## VARIANTE DEL PROGETTO EOLICO "MELFI - SANT'ALESSANDRO" 12 AEROGENERATORI

Progetto originario a 14 aerogeneratori autorizzato con decreto n.23AF.2016/D.00335  
del 22/11/2016

**Relazione tecnica illustrativa della proposta di variante non sostanziale**

N. Elaborato: **A.1**

**Figura 2:** Layout di variante non sostanziale proposto.

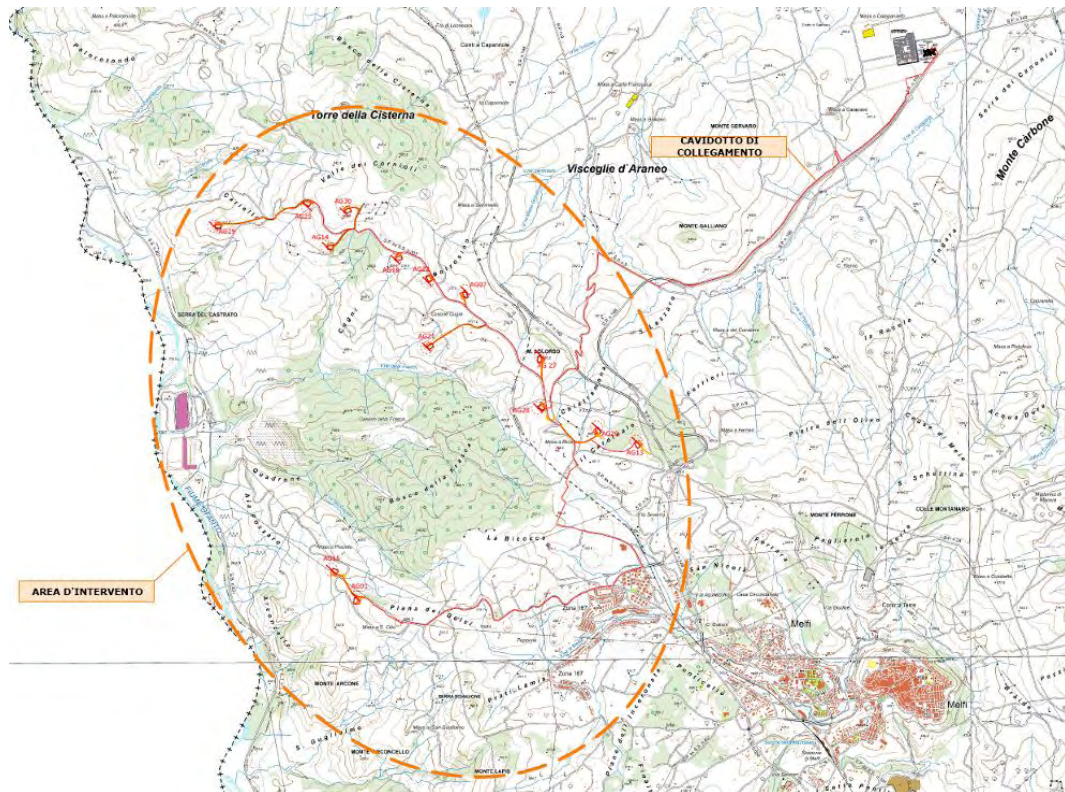
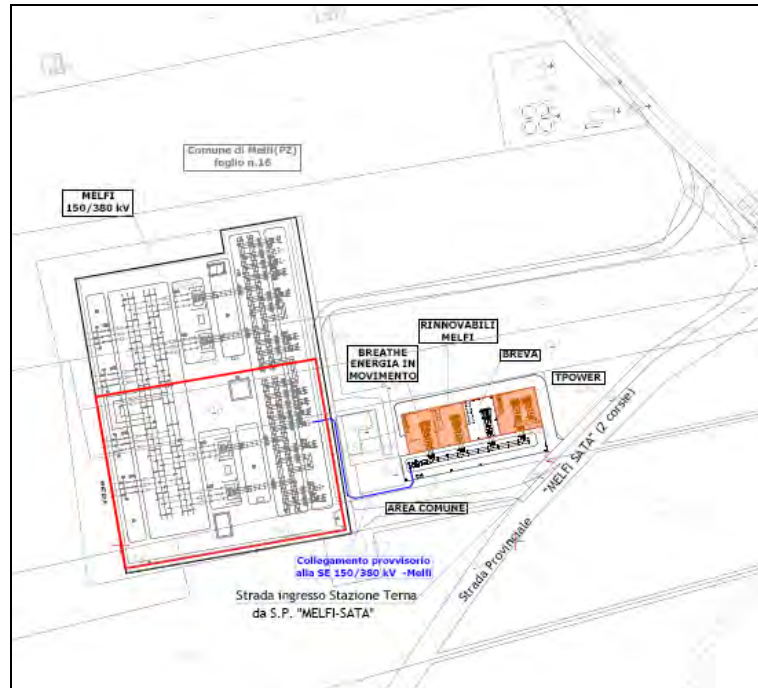
- Riduzione del numero di aerogeneratori da n.14 a n.12 aerogeneratori; vengono eliminati gli aerogeneratori del progetto autorizzato identificati dalle sigle AG18 e AG30 (rif. tabella 2).
- Modifica del modello di aerogeneratore; si sottolinea che la potenza complessiva dell'impianto resta invariata e pari a 48.30 MW. Nella tabella seguente viene rappresentato un confronto con l'indicazione della tipologia di aerogeneratori del progetto autorizzato e la tipologia di aerogeneratori della presente proposta di variante.

- In conseguenza della modifica del modello di aerogeneratore sono stati proposti lievi spostamenti nella ubicazione di n.6 aerogeneratori al fine di evitare l'instaurarsi dell'effetto selva e rispettare le distanze di sicurezza, rimanendo comunque sulle stesse particelle catastali del progetto autorizzato. La tabella 3 riporta il confronto delle coordinate del progetto originario con le coordinate del progetto di variante, indicando l'entità degli spostamenti effettuati.
- Per la turbina AG 20 viene effettuato un lieve spostamento in ottemperanza alla prescrizione riportata nella D.D. n. 23AF.2018/D00013 necessaria al fine di rispettare la distanza minima richiesta al paragrafo 1.2.1.4 lettera a.bis dell'Appendice A del PIEAR (rif. tabella 3).

- Le turbine AG22 ed AG29 sono spostate, rimanendo all'interno delle stesse particelle catastali del progetto autorizzato, rispettivamente di circa 28.5 m e 44m per rispettare le distanze minime rispetto ai fabbricati esistenti;

- La turbina AG01, viene spostata di circa 50m, per evitare un'area a rischio idro-geomorfologico che, a seguito di indagini in sito, presentava zone di ristagno idrico nella posizione autorizzata. Tale spostamento consente di non interessare tali aree.

- La turbina AG13 viene delocalizzata di circa 79 m in direzione sud est, su un'area a seminativo con pendenze basse e geomorfologicamente più stabile, evitando d'interessare un'area che presentava pendenze accentuate e presenza di vegetazione e macchia.

- La turbina AG28 ha avuto uno spostamento di circa 61 m al fine di posizionarla in un'area con pendenze meno acclivi e maggiormente stabile ed anche per allontanarla dalla linea elettrica AT esistente e quindi rendere le operazioni di montaggio dell'aerogeneratore più sicure.

- La turbina AG20 è stata spostata di circa 3,50m al fine di rispettare le distanze minime da un recettore così come previsto dal PIEAR al paragrafo 1.2.1.4 lettera a.bis - Appendice A.

**Figura 3** Fase di collegamento 1 provvisoria

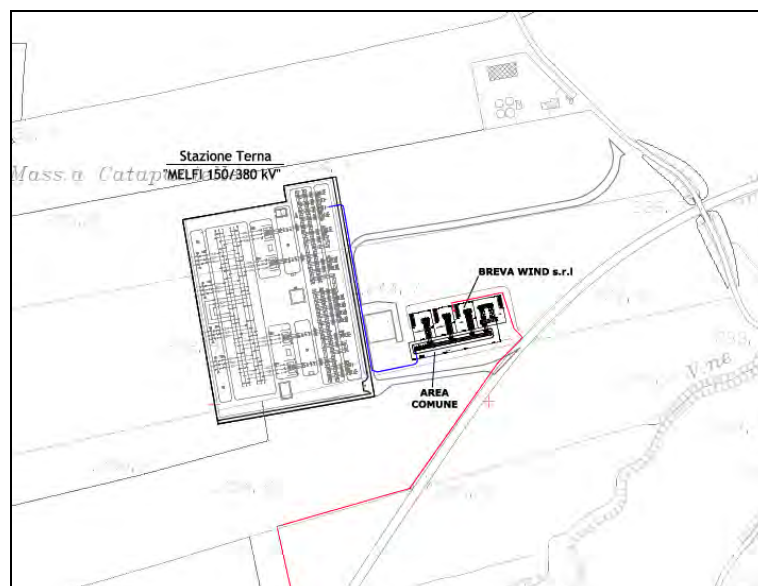
La prima fase prevedeva un collegamento provvisorio alla SSE Terna di Melfi, nella porzione di stazione esistente e già realizzata, come da schema sottostante (cfr. fig. 3 rif. elab. autorizzato dalla Regione A.16.a.19.5- Fase 1).

**Figura 5** Soluzione di connessione nuova STMG

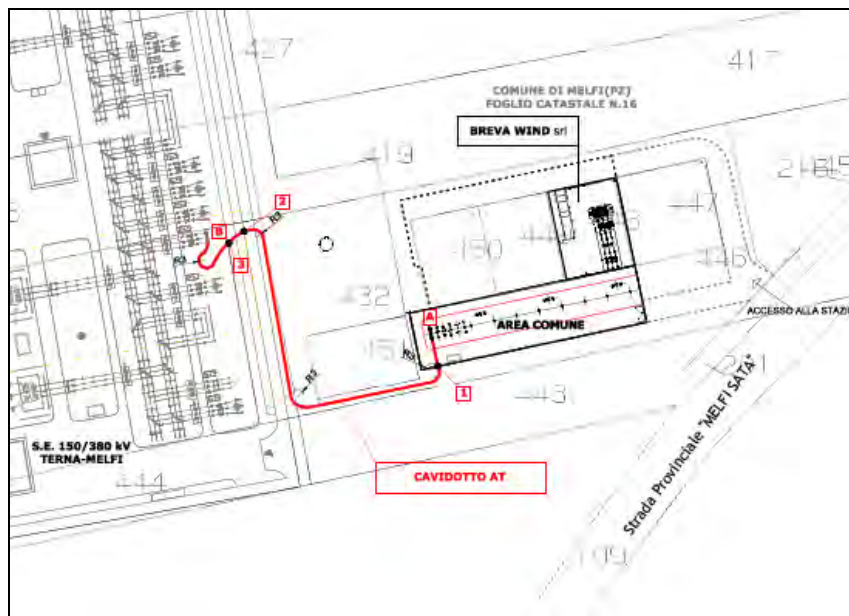
La società Breva Wind srl, visto il prolungarsi dei tempi di realizzazione della parte mancante della stazione RTN Melfi 150/380 kV dove era previsto il collegamento definitivo (come da fase 2 sopra indicata), ha richiesto a Terna Spa l'utilizzo come soluzione definitiva dello stallo precedentemente assegnato come provvisorio; ciò era giustificato e praticabile in quanto era stato verificato con Terna Spa la disponibilità di potenza residua sullo stallo "provvisorio" ed anche in virtù dell'accordo di condivisione dello stesso stallo sottoscritto con le società Breathe Energia in Movimento, Rinnovabili Melfi e TPower.

Tale richiesta di nuova soluzione di connessione è stata accettata da Terna in data 06/04/2018 con la nota prot. n. TE/P2018 0002632 nella quale si formalizza la nuova STMG che prevede il collegamento in antenna a 150 kV, sullo stallo come da figura sottostante (rif. elaborati grafici allegati relativi alla parte di connessione elettrica).
